PONTE SULLO STRETTO DI MESSINA

PROGETTO DEFINITIVO

Ponte sullo Stretto di Messina PROGETTO DEFINITIVO	
RELAZIONE DI RISPOSTA ALLE RICHIESTE DI INTEGRAZIONE DEL MASE	<i>Codice documento:</i> AMW3252AMW3252	<i>Rev</i> A	<i>Data</i> 06/09/2024

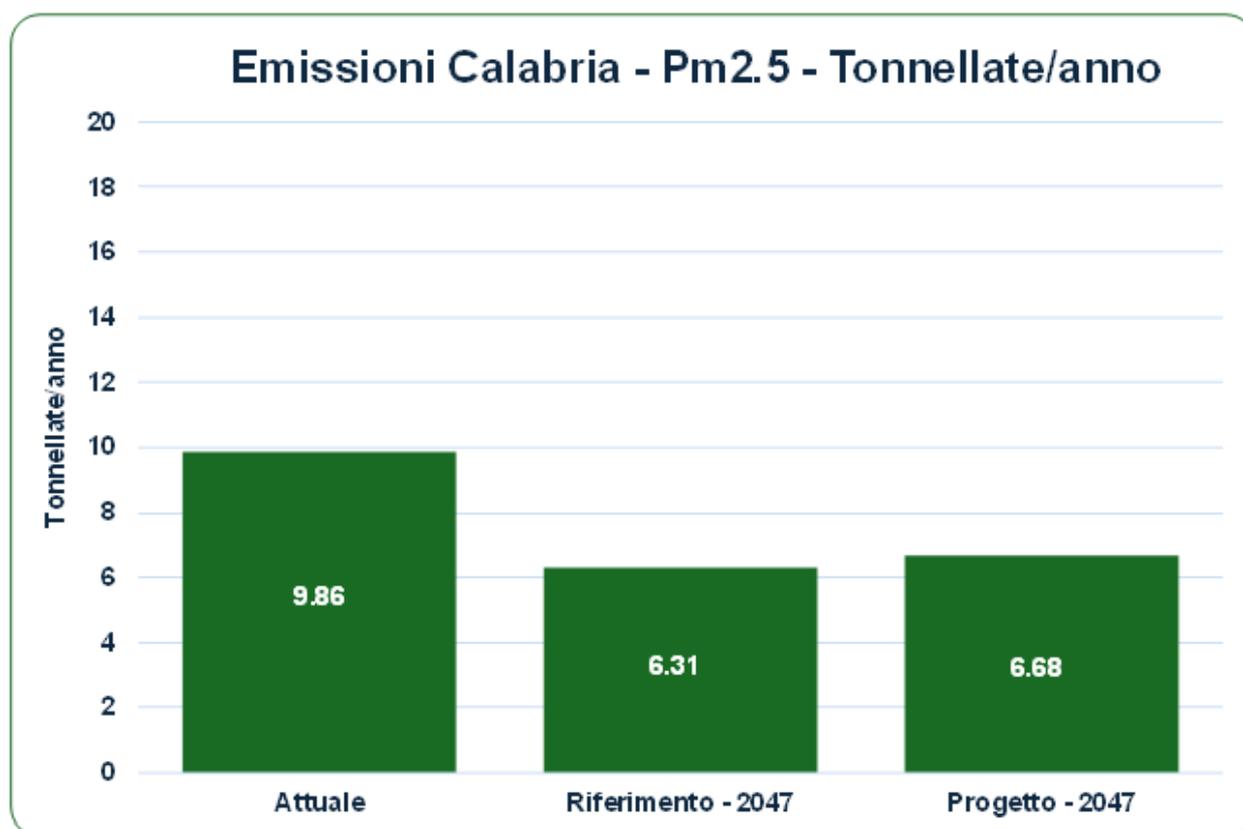
alla luce della revisione del carico di traffico emersa con l'aggiornamento dello studio trasportistico, produrre anche la stima cumulativa delle emissioni considerando il contributo della viabilità esistente (valutazione degli impatti del traffico indotto in fase di esercizio rispetto alla viabilità esistente);

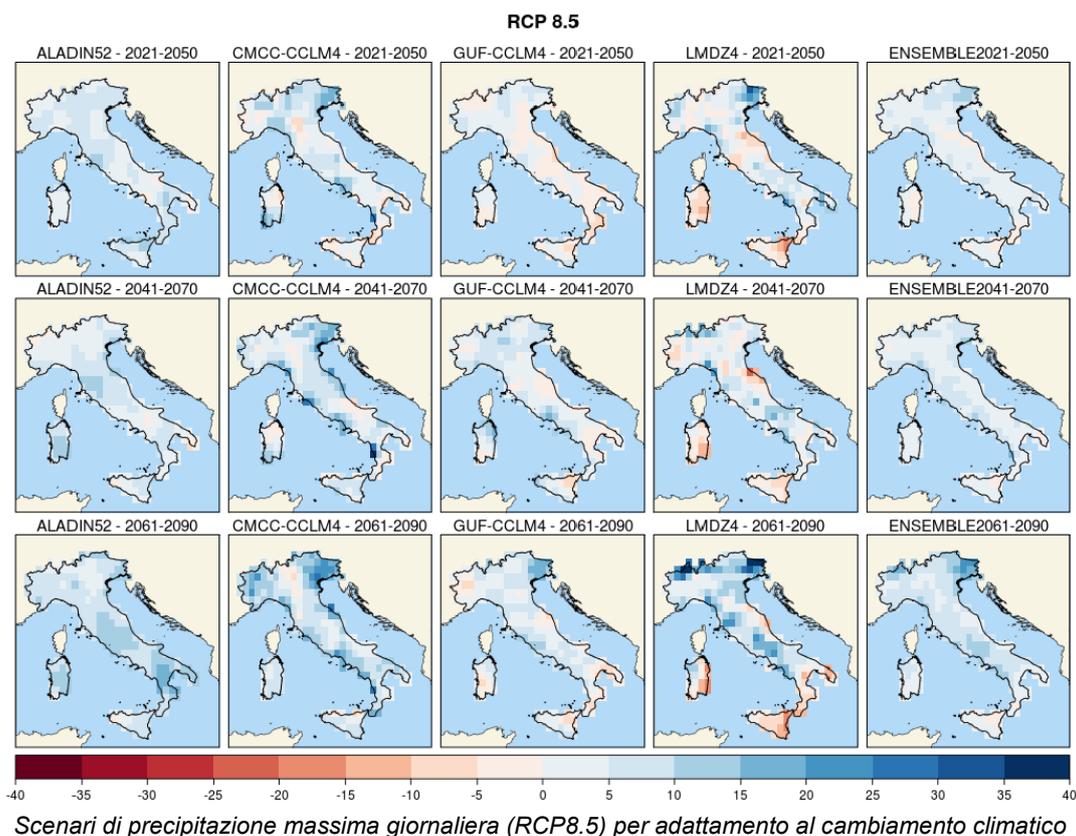
Nello studio idrologico sviluppato sono riportati solo i risultati in termini di precipitazioni e non anche i conseguenti valori di portata nelle sezioni di interesse dei singoli corsi d'acqua oggetto dei progetti di sistemazione, che sono invece riportati nella relazione idraulica (elaborato CBW0002 per il versante Calabria ed elaborato SBW0002 per il versante Sicilia). Questo perché il calcolo delle portate in questa fase di aggiornamento delle analisi idrologico-idrauliche non è stato effettuato, come nel progetto definitivo del 2011, mediante l'applicazione di modelli idrologici concettuali di trasformazione afflussi-deflussi, ma attraverso una modellazione idraulica bidimensionale applicata sull'intera estensione dei bacini idrografici di interesse, con piogge lorde applicate all'intero dominio di calcolo e perdite idrologiche valutate mediante una distribuzione spaziale dei coefficienti di deflusso in relazione all'effettivo uso del suolo e alle caratteristiche dei terreni.

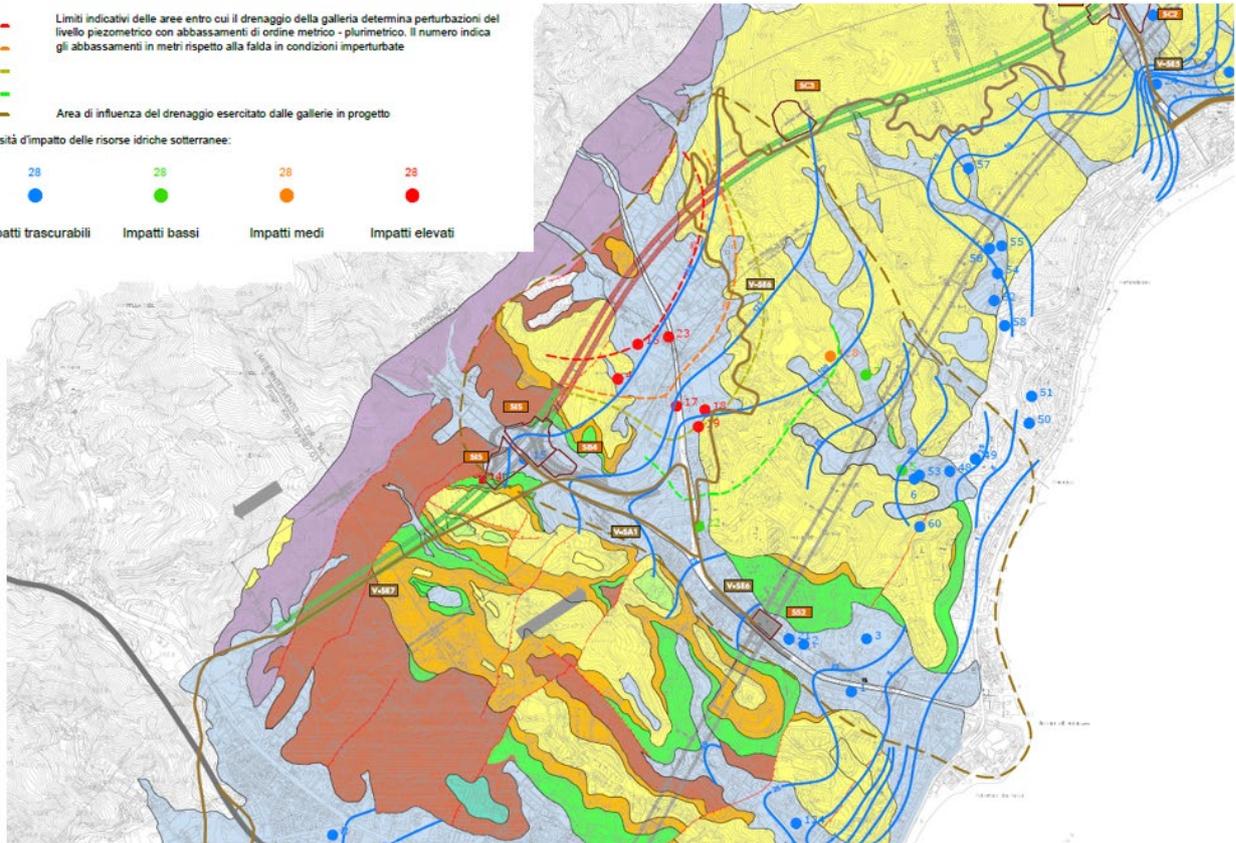
Si richiede di approfondire le interferenze tra il deflusso sotterraneo e le canne delle gallerie, con particolare, ma non esclusivo, riguardo ai tratti di attraversamento delle aree interessate da fiumare, che costituiscono aree preferenziali di ricarica degli acquiferi; a valle di una più approfondita conoscenza del modello idrogeologico, devono essere valutate le portate drenate in galleria anche per quei tratti che attraversano formazioni permeabili per fessurazione, fornendo un prospetto complessivo delle portate drenate per tratti omogenei delle formazioni interessate dalle gallerie. Individuare eventuali impatti sul territorio (pozzi, sorgenti, et al.) Di tali acque devono essere altresì approfondite le possibilità di riutilizzo (es. per approvvigionamento idrico, ricarica delle falde idriche, ecc.), previa verifica della loro qualità, ciò al fine di gestire tali acque come una risorsa che non deve andare dispersa.

RISCONTRO/AZIONE
